Provincia di
Bergamo

Determinazione Dirigenziale

Numero **608** Reg. Determinazioni

MODIFICA NON SOSTANZIALE DEL DECRETO DELLA REGIONE LOMBARDIA N. 5592 DEL 03/07/2015 "AUTORIZZAZIONE INTEGRATA AMBIENTALE (A.I.A.) ALLA DITTA ESPOSITO SERVIZI ECOLOGICI S.R.L. CON SEDE LEGALE IN VIA FALCK 4/16 - COMUNE DI SESTO SAN GIOVANNI (MI) PER L'ATTIVITÀ ESISTENTE E NON GIÀ SOGGETTA AD AIA DI CUI AL PUNTO 5.3.B, II) DELL'ALLEGATO VIII AL MEDESIMO DECRETO, EFFETTUATA PRESSO L'INSTALLAZIONE SITA IN VIA TRENTO, 5 NEL COMUNE DI GORLE (BG)" MODIFICATO DALLA PROVINCIA DI BERGAMO CON DETERMINAZIONI DIRIGENZIALI N. 2179 DEL 17/11/2016 E N.1306 DEL 28/06/2018.

Figura 1 - Esempio modalità operative area di conferimento

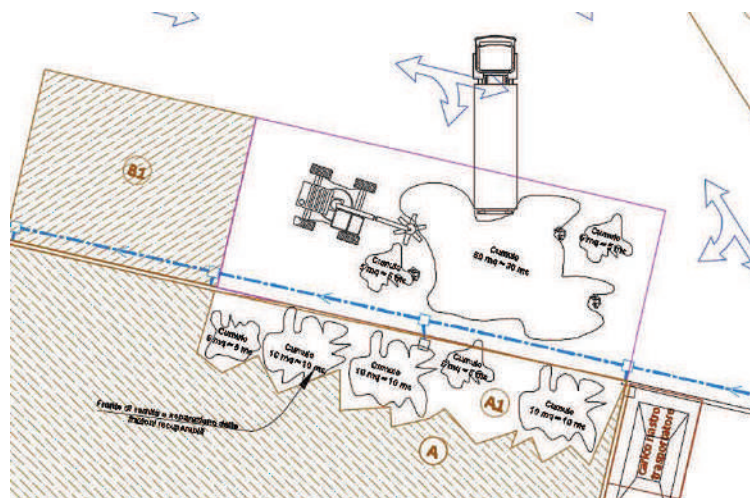
La ditta prevede che nella situazione abituale Figura 1 nell'area di conferimento sia presente un solo carico di rifiuti di circa 30 mc che scaricato a terra occuperà uno spazio pari a circa 50-60 mq, le impurezze e le frazioni recuperabili derivanti dalla cernita del carico principale saranno raccolte in cumuli che occuperanno uno spazio massimo di 5 mq, e saranno spostati dal ragno e/o dalla pala meccanica nell'area A, di seguito descritta, in caso di rifiuto da mandare a recupero energetico/smaltimento o nell'area B1 in caso di frazioni recuperabili. Tale attività richiede pochi minuti per carico.

Figura 2 - Esempio modalità operative area di conferimento

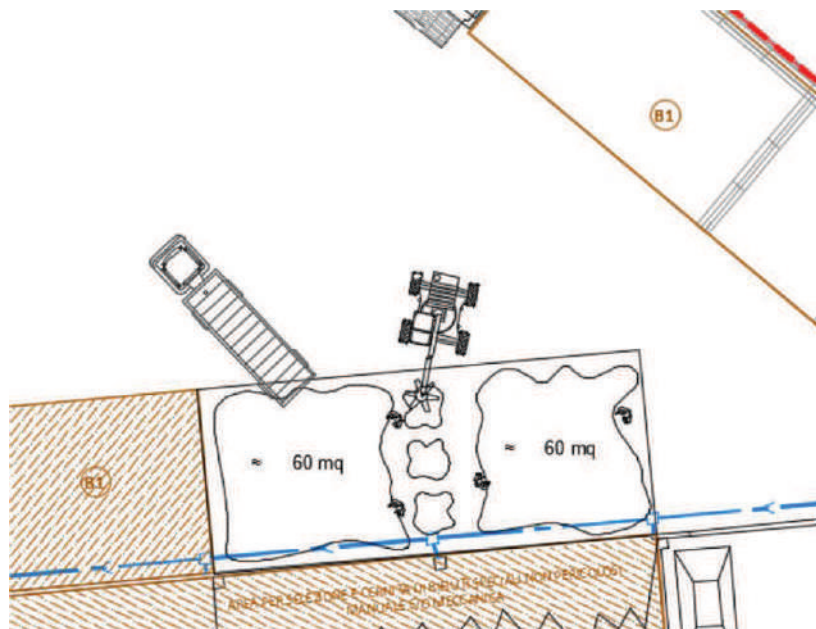
In casi eccezionali nell'area di conferimento potranno essere presenti contemporaneamente due carichi di rifiuti, che rimarranno separati l'uno dall'altro da uno spazio vuoto di circa 1 m senza che vi possano essere problemi di commistione di rifiuti (vedasi Figura 2). I cumuli delle frazioni decadenti da questa cernita potranno invece essere unici per due carichi contemporanei (e comunque differenziati per tipologie). La Ditta ritiene che tale configurazione si presenti raramente in quando i carichi sono programmati

Figura 3 - Area A - primo caso

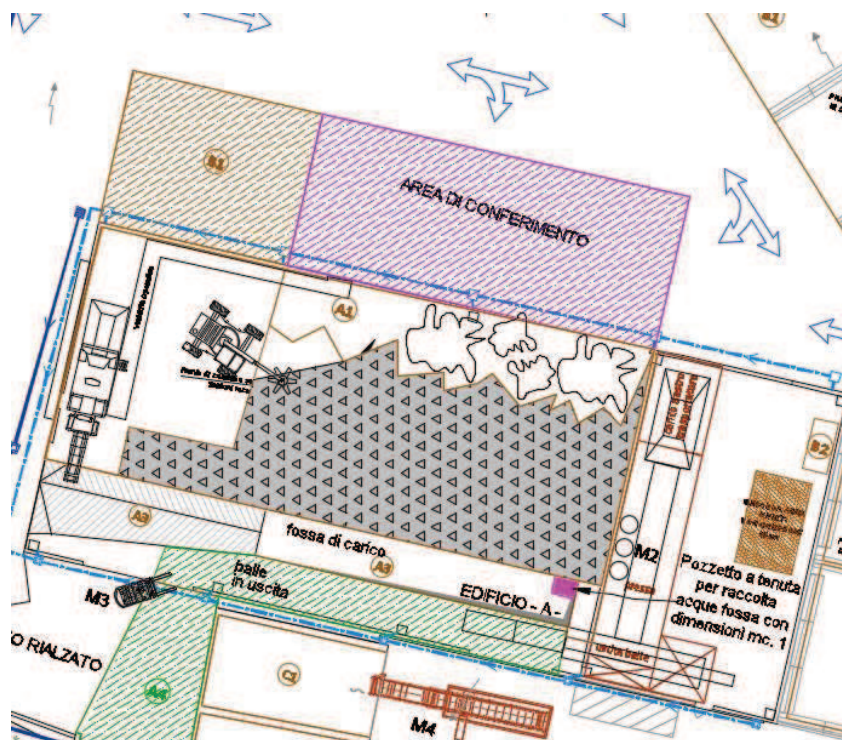
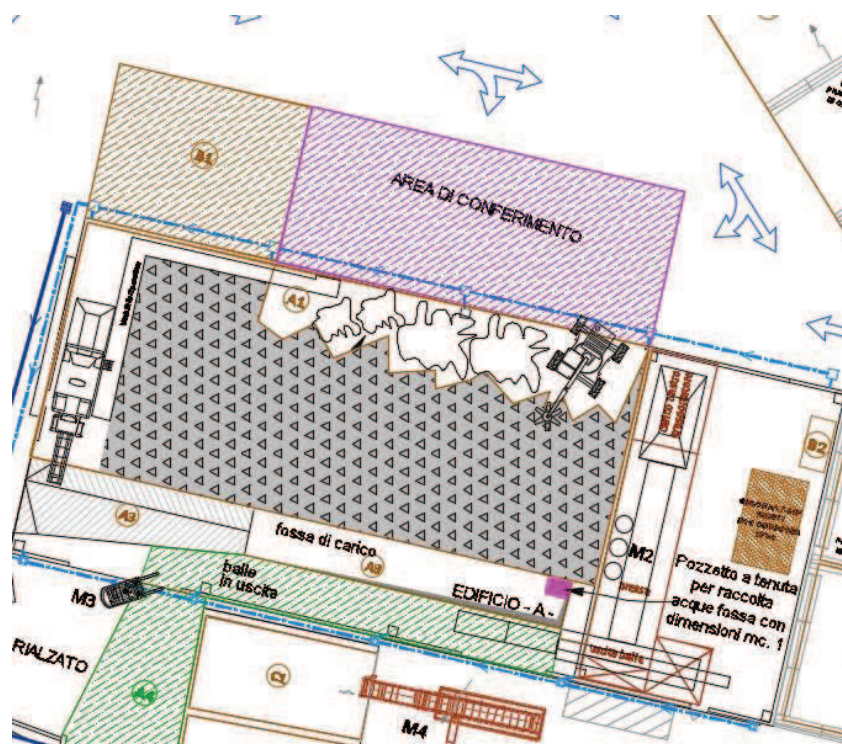
Lo scenario quotidiano è rappresentato nella configurazione descritta nella Figura 3 e nella Figura 4 dove il cumulo della frazione non valorizzabile sarà unico e occuperà una superficie di 200 mq ovvero un volume di circa 400 mc (considerando una piramide con altezza di 3-3,5 m).

I rifiuti costituenti il cumulo saranno sottoposti a pressatura -Figura 4 - o triturazione Figura 3.

Figura 5 - Area A - primo caso

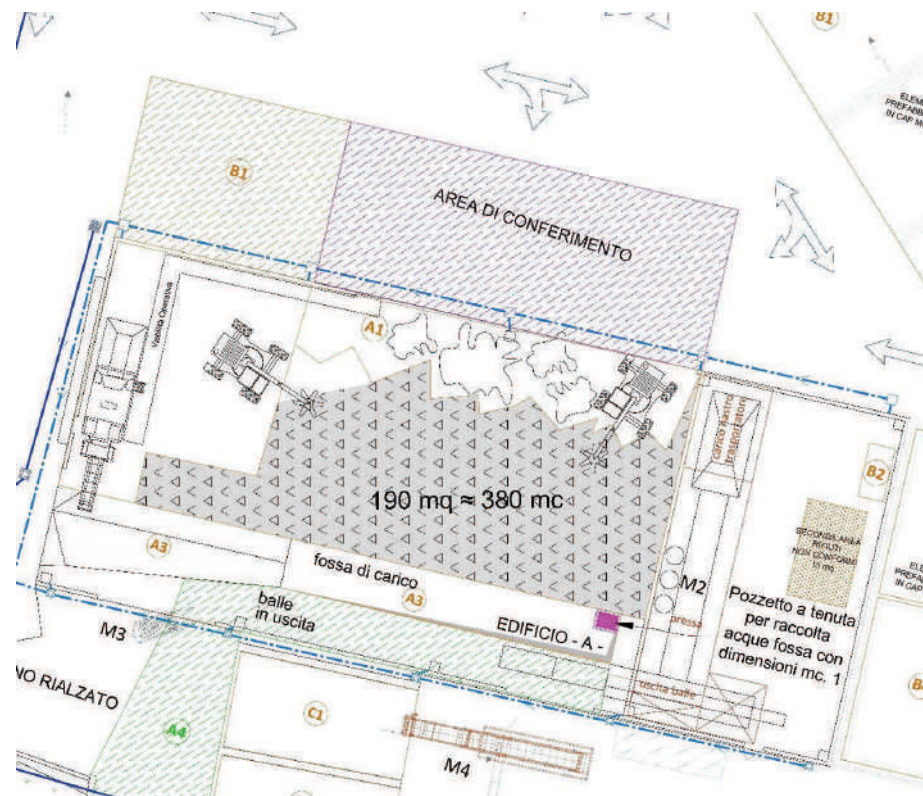
Nella Figura 5 è rappresentato lo scenario in cui il rifiuto sarà sottoposto ad operazione di triturazione e adeguamento volumetrico. In tale configurazione la quantità in deposito sarà di 380 mc.

Figura 6 - Area A - secondo caso

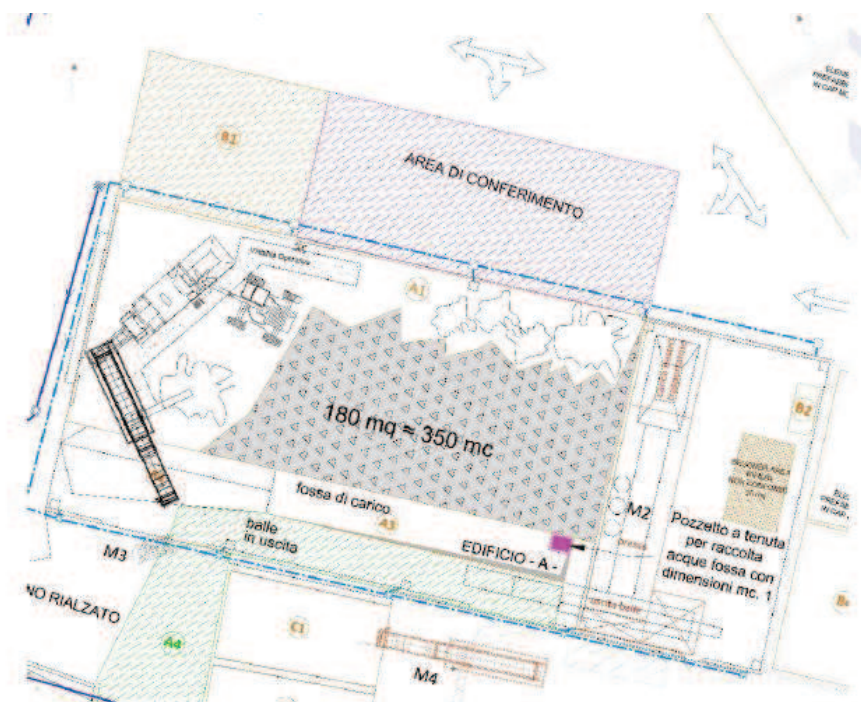
Nel caso sia necessario vagliare i rifiuti dopo averli tritati i due macchinari (tritratore e vaglio) saranno messi in serie come raffigurato in Figura 6 (il nastro in uscita del tritratore caricherà direttamente sulla tramoggia di carico del vaglio) e il quantitativo dei rifiuti stoccabili sarà ridotto a 350 mc. Il sottovaglio sarà accumulato e successivamente pressato in balle o inviato con un carico apposito preferibilmente a recupero o, se non fosse possibile, a smaltimento.

Figura 7 Area A - Terzo caso - contemporaneità di più stoccaggi nettamente divisi

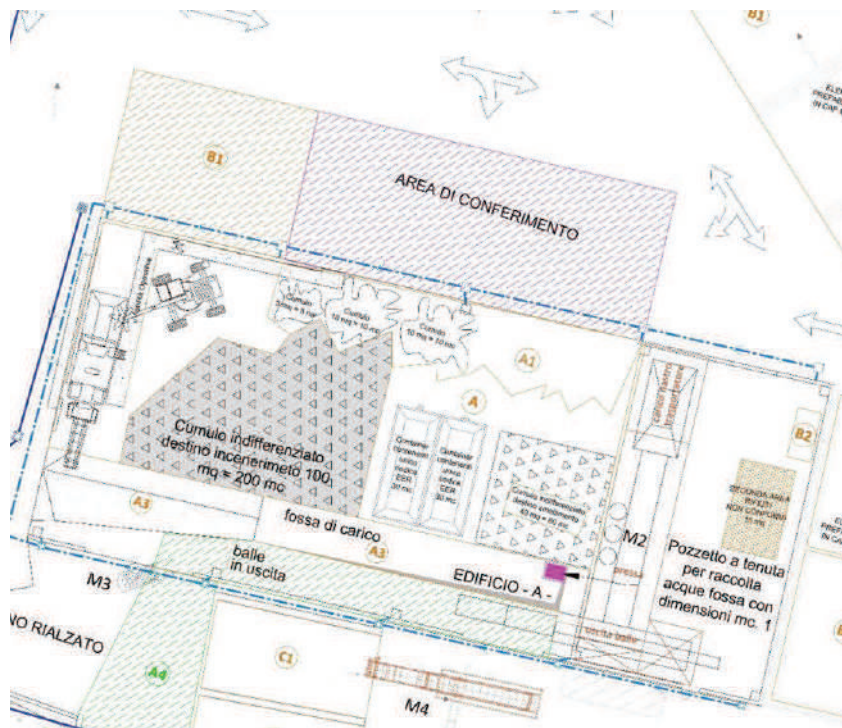
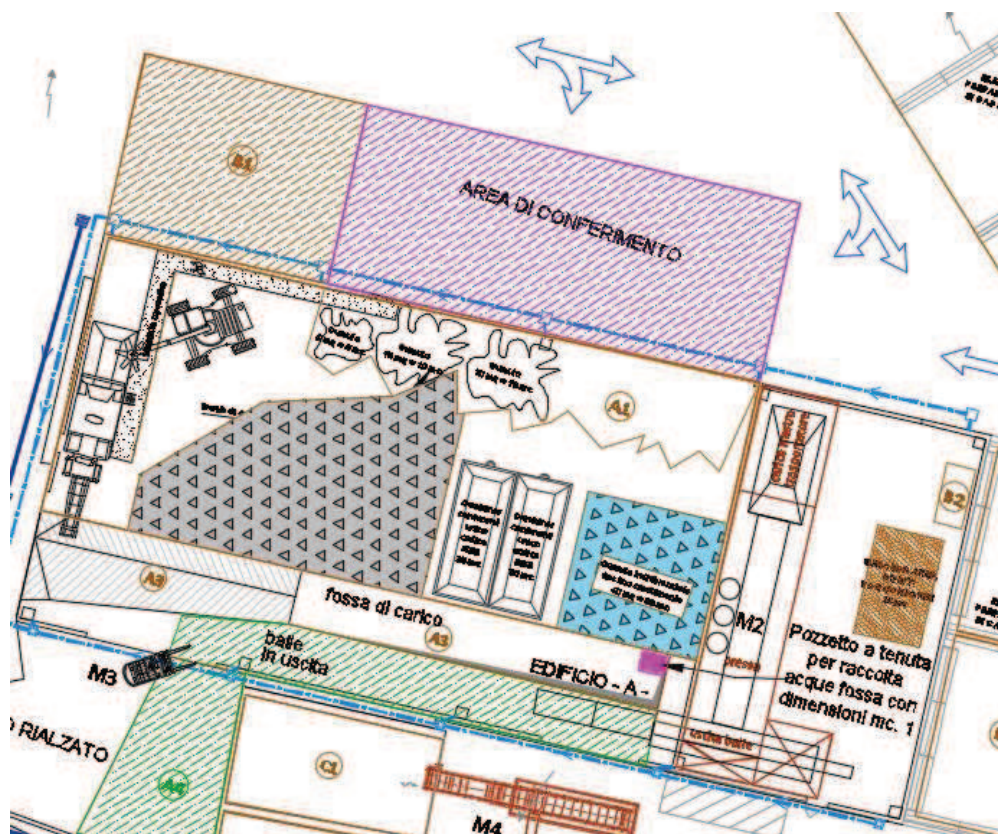
Lo scenario dell'area A nel quale è presente (Figura 7 -Area A – terzo caso: un cumulo di rifiuti di 191212 destinato a recupero energetico, un cumulo di rifiuti di 191212 destinati a smaltimento e due container di rifiuti per cui è previsto il solo stoccaggio. In questa rappresentazione il cumulo di 191212 destinato a recupero energetico occupa una superficie di 100 mq corrispondenti pertanto a circa 200 mc, il cumulo di 191212 destinato a smaltimento presenta un'area di 40 mq ovvero 80 mc e i due container invece possono contenere 30 mc cadauno.

I rifiuti da destinare a smaltimento (discarica) saranno depositati in un cumulo separato dai restanti rifiuti presenti nel capannone come rappresentati nella Figura 7, il cumulo avrà mediamente una dimensione pari a 80 mc e sarà confinato in un angolo del capannone.

Nella Figura 7 sono illustrate anche le modalità di stoccaggio di:

- ✓ rifiuti per i quali è prevista la sola operazione R13, stoccati in container così da garantire la netta separazione dagli altri rifiuti;
- ✓ rifiuti che potenzialmente potrebbero generare molestie olfattive e rifiuti che per tipologia merceologica devono essere gestiti separatamente (codici EER 020203, 020304, 020601, 020501, 020704, 030307, 080112, 101103, 160304, 160306), tali rifiuti saranno stoccati in cumuli.

sarà garantita mantenendo fra i diversi cumuli e cassoni una distanza di circa un metro. Lo spazio destinato al deposito di ciascuna tipologia di rifiuti sarà identificato con apposita cartellonistica a muro o a terra.

Figura 8 - *Esempio modalità di stoccaggio Area B1*

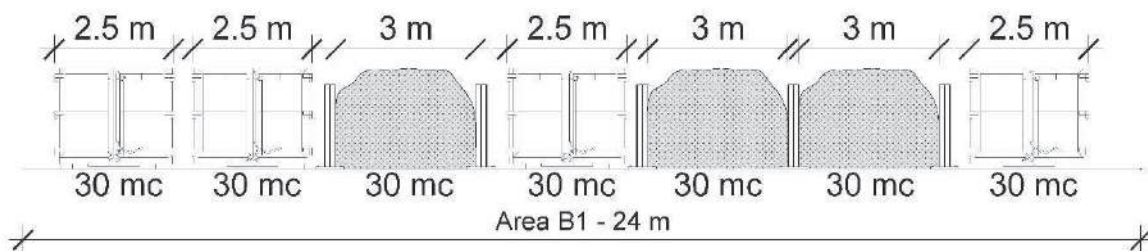
Esposito indica che l'area B1 avrà una superficie complessiva di 275 mq circa, per lo stoccaggio di 176 mc pari a 69 ton, in tale area saranno stoccati sia rifiuti con peso specifico basso (carta, plastica etc..) ma anche rifiuti metallici con peso specifico elevato.

Le due aree (B1 ante ampliamento e ampliamento di B1) complessivamente avranno uno spazio di 34 m lineari (profondo circa 8 m) dove potrebbero ipoteticamente essere stoccati all'incirca 13 container da 30 mc (a fronte dei 6 cassoni da 30 mc che sarebbero necessari per contenere 176 mc). La ditta prevede che lo spazio occupato da un cumulo di rifiuti di circa 20-30 mc sia simile allo spazio occupato da un cassone pertanto, anche nel caso di alternanza di stoccaggio in cumuli e cassoni la superficie dell'area sarà sufficiente a garantire la separazione ottimale dei rifiuti, consentirne la movimentazione ed il rispetto dei quantitativi imposti dai VVF.

La Figura 8 - *Esempio modalità di stoccaggio Area B1* rappresenta una possibile configurazione di stoccaggio della sola porzione di area B1 posta a nord-ovest dell'insediamento. In 24 m lineari circa potrebbero essere stoccati (in combinazione varia di cumuli/container) circa 210 mc di rifiuti, valore maggiore del l quantitativo richiesto.

Figura 9 - *Esempio Modalità di stoccaggio Area A4*

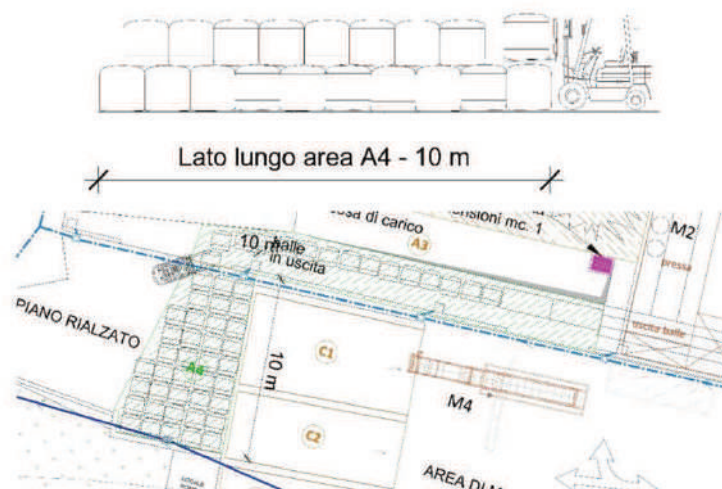
L'Area A4 sarà utilizzata per il deposito temporaneo delle balle di rifiuti in uscita dalla pressa da destinare a smaltimento o recupero. L'area, di 100 mq, costituita da un piano rialzato (in parte esterno e in parte interno al capannone), permetterà la movimentazione dei rifiuti con i muletti direttamente al pianale del camion che li trasporterà poi al sito di destino finale.

Nell'area A4 potranno essere stoccati in deposito temporaneo 110 ton, ovvero 140 mc di rifiuti da destinare a smaltimento o recupero.

Ogni balla di rifiuti occupa all'incirca 1 mc (dimensioni 1m x 1m x 1m) la ditta prevede la possibilità di stoccare le balle fino a due piani in altezza (pienamente in accordo con le linee guida VVF sullo stoccaggio rifiuti) come raffigurato nella Figura 9.

Nella porzione di area A4 interna al capannone le balle saranno spinte direttamente dalla pressa imballatrice e pertanto non sarà necessaria la presenza di personale.
